ANAS Sp.A.
 Direzione Generale
DG 41/08
 LAVORI DI COSTRUZIONE DEL 3° MEGLOTTO DELLA S.S. 106 JONICA - CAT. B - DALL'INNESTO CON LA S.S. 534 (km 365+150) A ROSETO CAPO SPULICO (km 400+000)

PROGETTO ESECUTIVO DI VARIANTE
 INQUADRAMENTO DELL'INTERVENTO

Viadotto Pagliaro
 FOTOINSERIMENTI

Codice Progetto: **L0716C V2001** Codice Elaborato: **T00EG00GENFO02A**

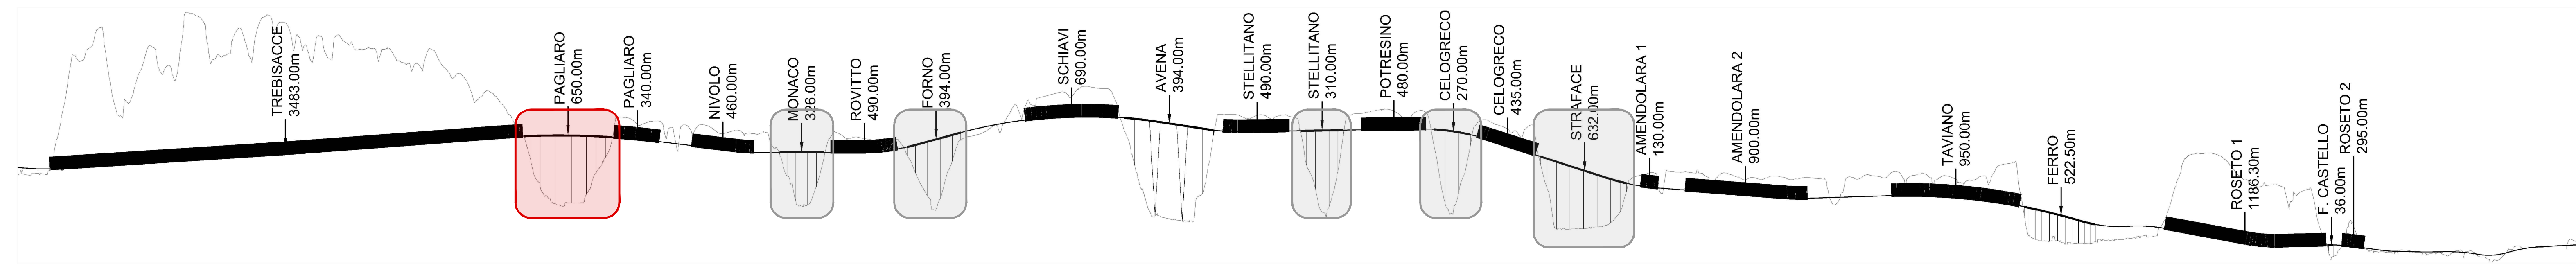
Aspetti relativi alla CANTIERIZZAZIONE
 1.5.1 - [...] vengano limitati il più possibile i tempi costruttivi nel tratto compreso tra il viadotto Forno e Ferro caratterizzati da alternanza di viadotti e gallerie (MATTM);

Aspetti relativi alla QUALITÀ ARCHITETTONICA
 1.8.1a - Si prescrive, nei limiti di spesa definiti per l'investimento, che venga sviluppato un approfondimento delle soluzioni mirato alla realizzazione di opere di particolare qualità architettonica, che, mediante modifiche strutturali e formali che prevedano l'uso di materiali e strutture in grado di "alleggerire" le opere [...] utilizzo di pile con forme più snelle e più leggere di quelle in calcestruzzo) tenda ad ottenere un effetto il più possibile trasparente e cromatismi coerenti al contesto paesaggistico (MiBACT);

1.8.1b - Si prescrive, nei limiti di spesa definiti per l'investimento, che venga sviluppato un approfondimento delle soluzioni mirato alla realizzazione di opere di particolare qualità architettonica, che, in particolare [...], sia specificatamente finalizzato al raggiungimento di un miglior inserimento compositivo e formale delle opere nel contesto paesaggistico delle fiamme [...] (MiBACT);

Aspetti relativi alla OMOGENEITÀ E FLESSIBILITÀ DEI MATERIALI
 - Implementazione di soluzioni architettoniche e strutturali simili a quelle già adottate per gli impalcati finalizzate ad uniformare le tempistiche e le tipologie di interventi ispettivi e manutentivi.

- Industrializzazione del processo costruttivo → Maggiore qualità e controllo dei materiali;
- Industrializzazione delle fasi realizzative → Ottimizzazione velocità di montaggio.

- Implementazione di forme più snelle e leggere
 - Incremento della trasparenza;
 - Miglioramento dell'inserimento ambientale e paesaggistico;
 - Puntare alla coerenza cromatica con il contesto.
